**AVIS RELATIF À LA PROTECTION
CONTRE LES EVENTUELS EFFETS NOCIFS ET NUISANCES
PROVOQUÉS PAR LES RAYONNEMENTS NON IONISANTS
GÉNÉRÉS PAR DES ANTENNES ÉMETTRICES STATIONNAIRES**

Commune : OUPEYE - Exploitant : ORANGE

Référence exploitant : 217L1_5/30112L1_1/40112L1_1/50112L1_1

Rapport n° 1323 / 2024

Figure 1 : Vue en plan des lieux de séjour et des points de contrôle

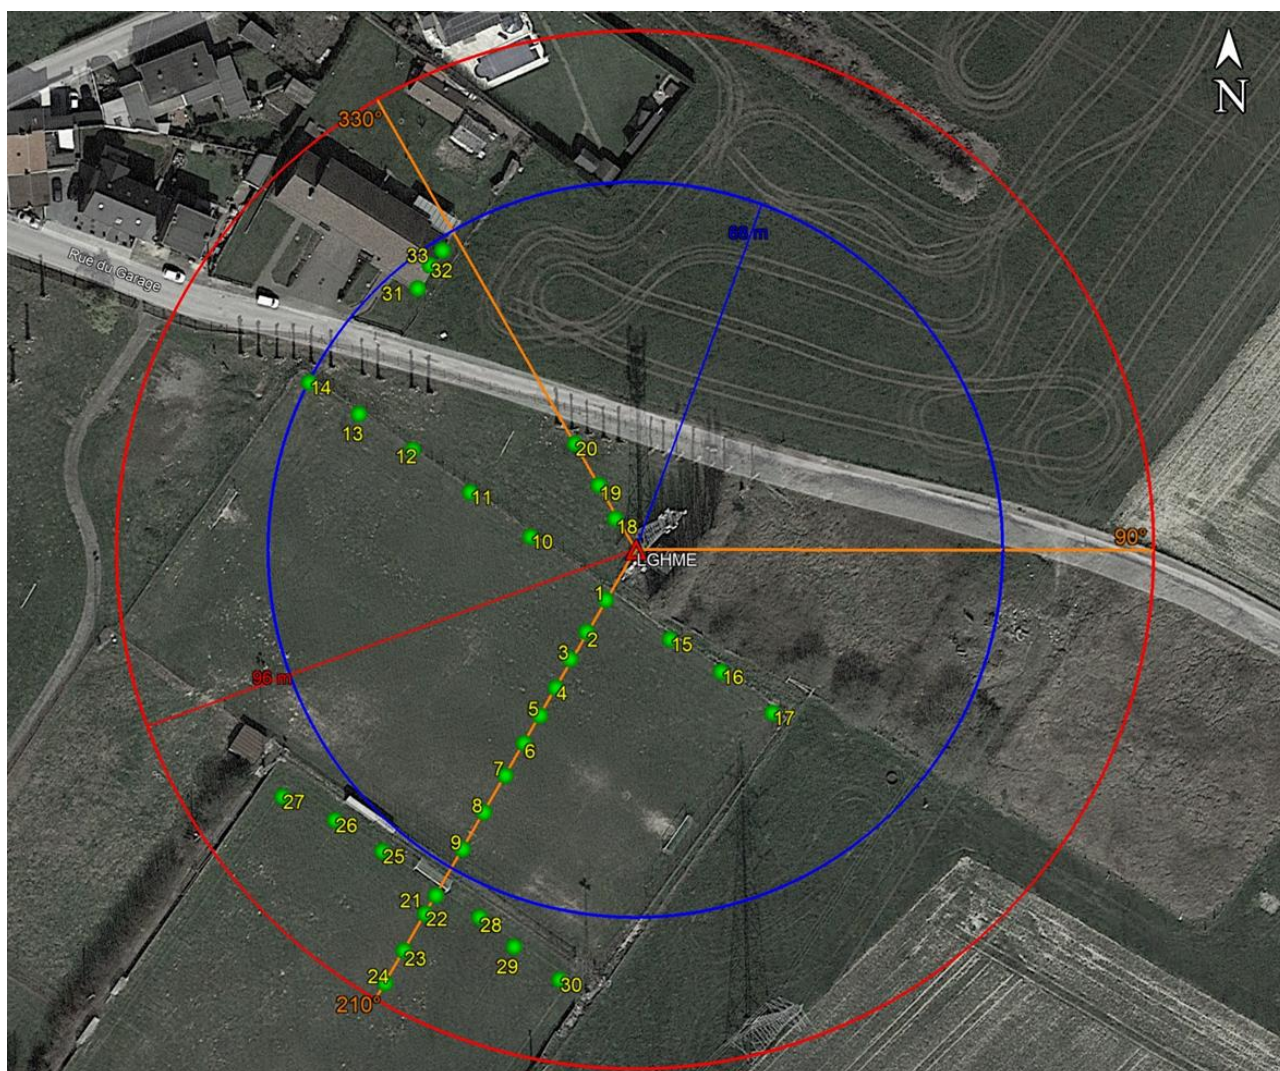
Les fréquences d'émission, la puissance rayonnée par chacune des antennes et leur gain permettent de déterminer le rayon de la zone à analyser. Tout dépassement de la limite par installation est exclu en dehors de cette zone. Le tableau 2 reprend les 35 LS² pour lesquels l'indice d'exposition est le plus élevé. Les différentes colonnes indiquent :

- le numéro du point de contrôle repris sur un des plans de la figure 1;
- le numéro du LS dans lequel se trouve le point de contrôle de la 1^{ère} colonne ;
- l'atténuation d'obstacle prise en compte pour le calcul de l'indice d'exposition dans le LS ;
- le résultat du calcul de l'indice d'exposition.

En ce qui concerne les antennes de l'installation mentionnées dans le tableau 1, la distance maximale à laquelle la limite pourrait être atteinte, à l'extérieur, est égale à 93,7 m. S'il n'y a pas de LS à une distance inférieure, les antennes respectent forcément la limite d'immission.

Dans le cas des LS situés à l'intérieur des bâtiments, une atténuation d'obstacle est prise en compte et il en résulte que la distance maximale à laquelle la limite pourrait être atteinte se réduit à 66,3 m.

Les résultats de l'évaluation décrite au paragraphe 4 indiquent que les antennes émettrices stationnaires de l'installation faisant l'objet du présent avis ne produisent pas, dans un lieu de séjour, un rayonnement électromagnétique maximum supérieur aux limites fixées à l'article 4 du décret.

Figure 2 : Vue en plan des installations d'antennes dans un rayon de 300 mètres autour de l'installation faisant l'objet de la demande d'avis

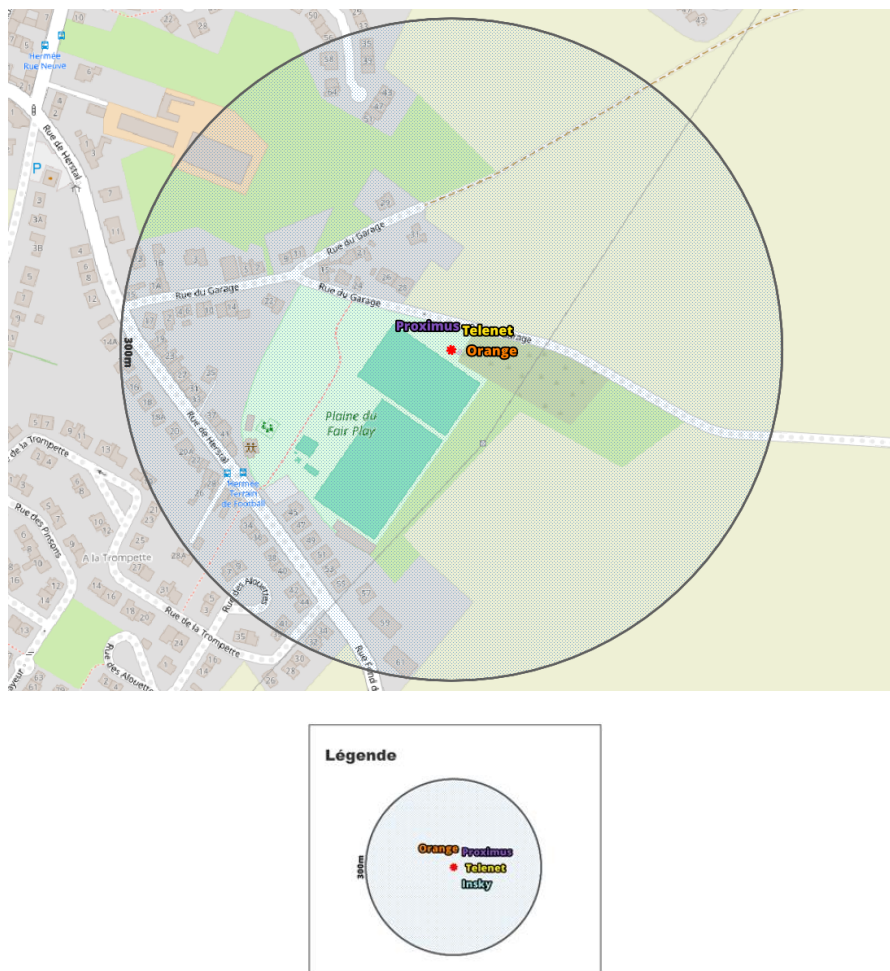
Le plan en projection verticale de la figure 2 indique la localisation des installations d'antennes émettrices stationnaires visées par le décret et situées dans un rayon de 300 mètres autour de l'installation référencée dans le paragraphe 2 et localisée au centre du cercle. Les données de localisation de ces antennes et les avis correspondant sont accessibles via le cadastre en ligne des antennes émettrices stationnaires⁶. Les installations prises en compte dans l'évaluation du respect de la limite cumulative sont les installations d'antennes émettrices déclarées en service par l'exploitant à la date du présent avis, à l'exception de l'installation référencée dans le paragraphe 2 et éventuellement d'autres installations ayant fait l'objet d'une demande d'avis à la même date et qui sont situées à l'intérieur de la zone de 300 mètres de rayon.

- a) il y a au plus 4 installations d'antennes émettrices stationnaires présentes dans la zone d'évaluation de 300 mètres de rayon représentée dans la figure 2, y inclus l'installation référencée dans le paragraphe 2 : la limite cumulative définie à l'article 4, §2 du décret est nécessairement respectée dans les lieux de séjour à l'intérieur de la zone d'évaluation de 300 mètres de rayon ;

- b) il y a exactement 5 installations d'antennes émettrices stationnaires présentes dans la zone d'évaluation de 300 mètres de rayon représentée dans la figure 2, y inclus l'installation référencée dans le paragraphe 2 et il existe, pour 3 ou 4 de ces installations, un avis attestant le respect de la limite abrogée de 3 V/m : la limite cumulative définie à l'article 4, §2 du décret est nécessairement respectée dans les lieux de séjour à l'intérieur de la zone d'évaluation de 300 mètres de rayon ;

- c) dans tous les autres cas, il a été vérifié que la limite cumulative définie à l'article 4, §2 du décret n'est pas dépassée dans les lieux de séjour sur base du nombre d'installations localisées dans la zone d'évaluation de 300 mètres de rayon représentée dans la figure 2, de leur localisation ainsi que des données inscrites dans la figure 1 et au paragraphe 4 du présent avis et dans les avis attestant le respect de la limite par installation ou de la limite abrogée de 3 V/m relatifs aux autres installations reprises dans la figure 2.

Compte tenu des considérations ci-dessus, il apparaît que l'intensité du rayonnement électromagnétique généré, dans les lieux de séjour situés dans un rayon de 300 mètres autour de l'installation référencée dans le paragraphe 2, par l'ensemble des antennes émettrices stationnaires de l'ensemble des exploitants du même site d'antennes émettrices stationnaires respecte la limite fixée à l'article 4, § 2 du décret.
